WILL受注出荷 IP画像ビューワ Ver3.1相違点説明書

2020年11月13日

株式会社アマダ
株式会社ケーブルソフトウェア

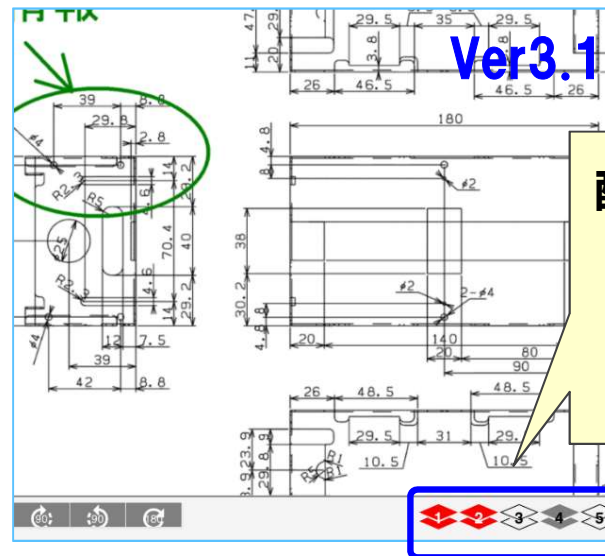
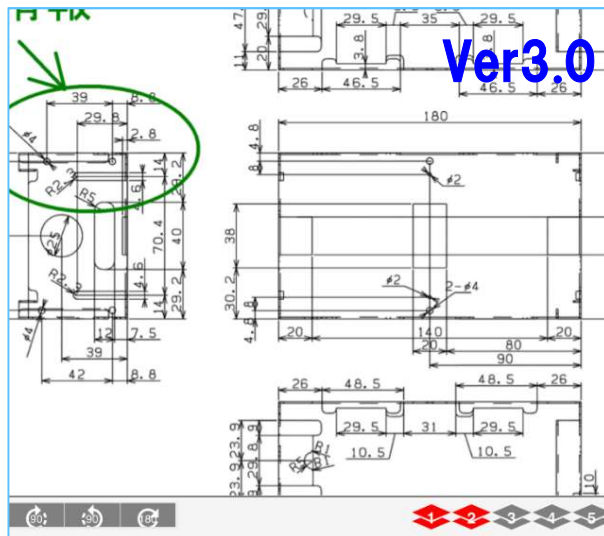
1)レイヤー登録済みのボタンが判別ができない
(レイヤー登録済みのボタン色を変えてほしい)

レイヤー情報有無・選択中をアイコンの色で判るように処理改善しました。

レイヤー選択中 (points to icon 1)

レイヤー情報無 (points to icon 3)

レイヤー情報有 (points to icon 4)
